**Avis de la Mission Régionale d'Autorité environnementale
de Nouvelle-Aquitaine
relatif au projet de renouvellement d'autorisation et
d'approfondissement de l'exploitation d'une carrière de gypse à
Carresse-Cassaber (64)**

n°MRAe 2022APNA141

dossier P-2022-13214

Localisation du projet : Commune de Carresse-Cassaber (64)
Maître(s) d'ouvrage(s) : Société ETEX France Building Performance
Avis émis à la demande de l'Autorité décisionnaire : Préfet des Pyrénées-Atlantiques
En date du : 3 octobre 2022
Dans le cadre de la procédure d'autorisation : Autorisation environnementale
L'Agence régionale de santé et le Préfet de département au titre de ses attributions dans le domaine de l'environnement ayant été consultés.

Figures n° 1 et 2 – Localisation du projet et définition des aires d'étude (pages 11 et 62 de l'étude d'impact).

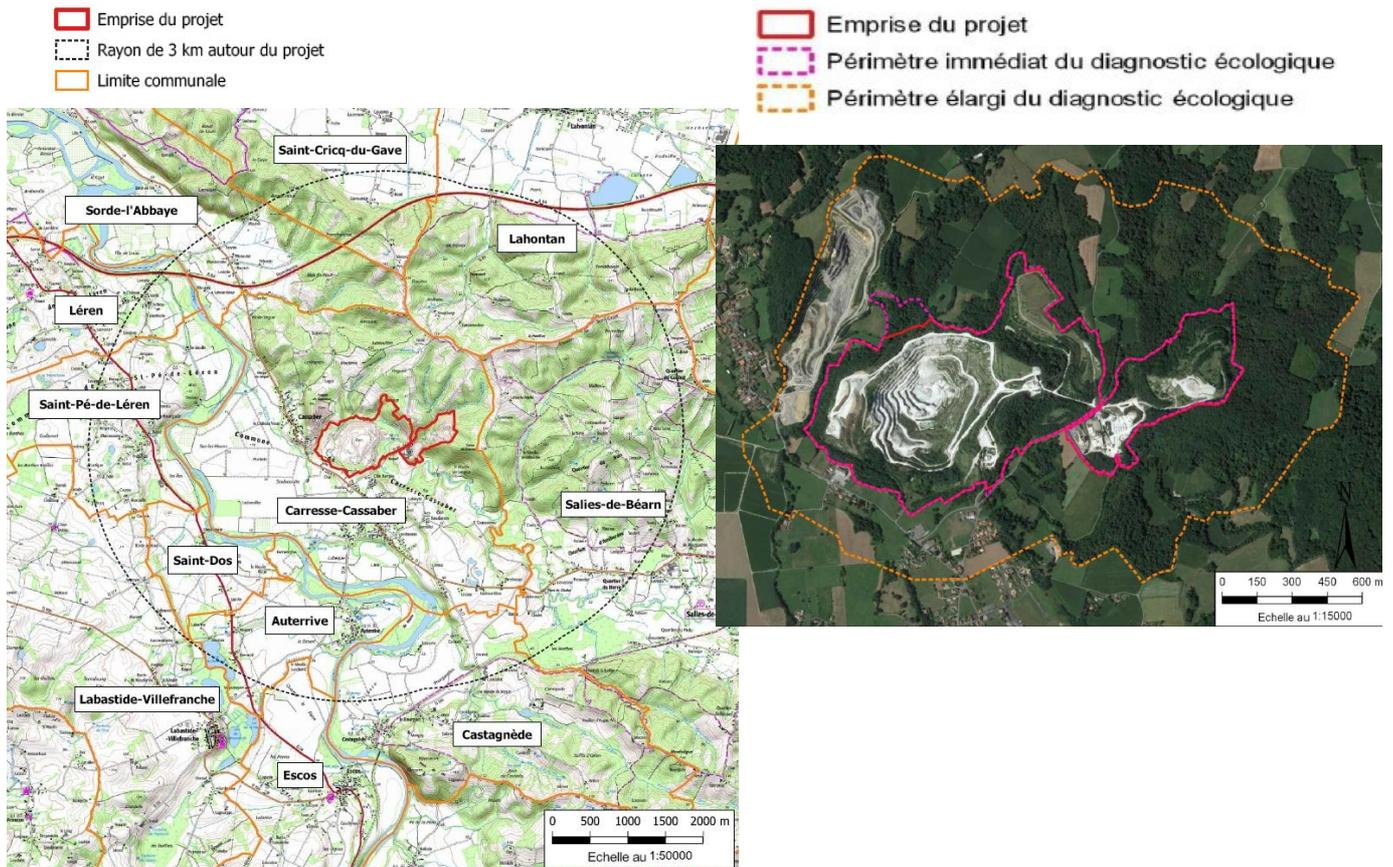
La MRAe recommande de présenter dans l'étude d'impact les cartographies des différentes phases d'exploitation pour la bonne compréhension du projet et de son évolution.

Figure n° 3 – carte localisant les pieds de Polygogon de Montpellier inventoriés en 2022 (page 76 de l'étude d'impact)

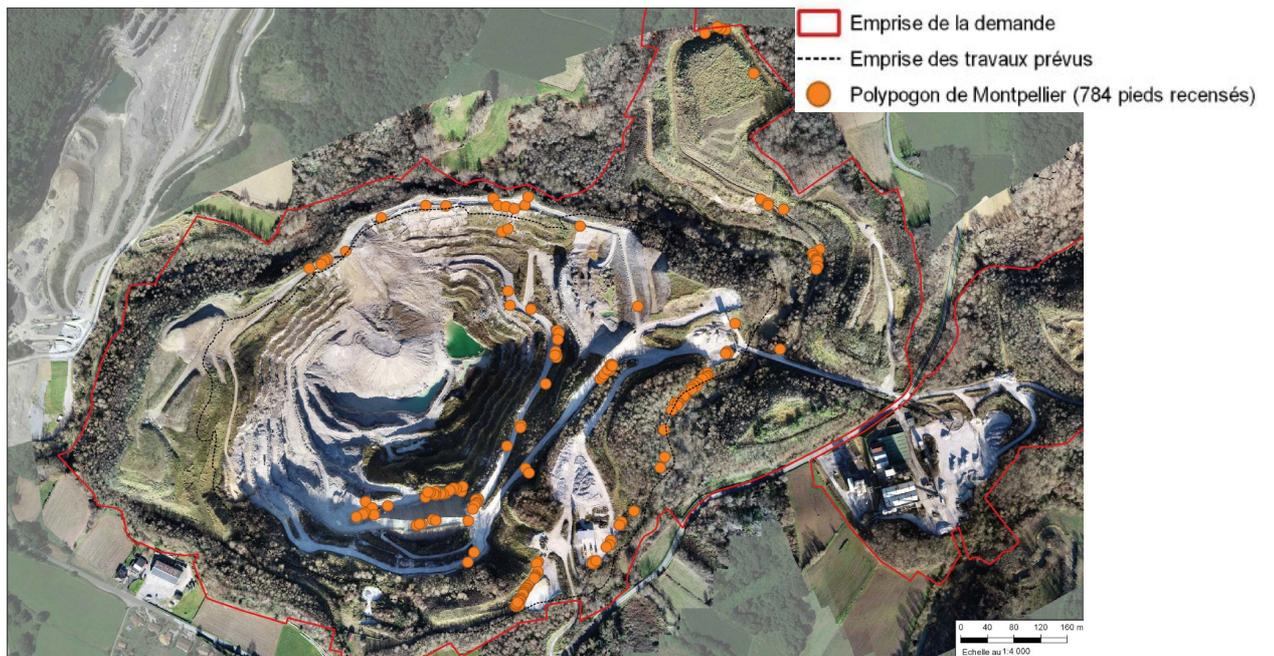
Le dossier indique que l'exploitation de la carrière va conduire à la destruction de trois stations de Polypogon de Montpellier. Cependant, l'actualisation des données naturalistes de terrain via la visite effectuée en juin 2022 a démontré des évolutions sur le site, parmi lesquelles une augmentation significative de pieds de Polypogon de Montpellier (784 dénombrés).

En conséquence, la description des impacts sur cette espèce protégée se révèle erronée car basée sur les anciens relevés, faisant apparaître un niveau d'enjeux beaucoup moins important qu'en situation actuelle.

La MRAe demande à ce que l'étude des niveaux d'impacts du projet sur le milieu naturel soit revue et actualisée avec les dernières données disponibles, et que les mesures d'évitement d'impact soient actualisées en conséquence.

La MRAe recommande d'apporter des précisions sur les zones du projet devant bénéficier du réensemencement de Polypogon de Montpellier (localisation précise, type d'habitats, superficie).
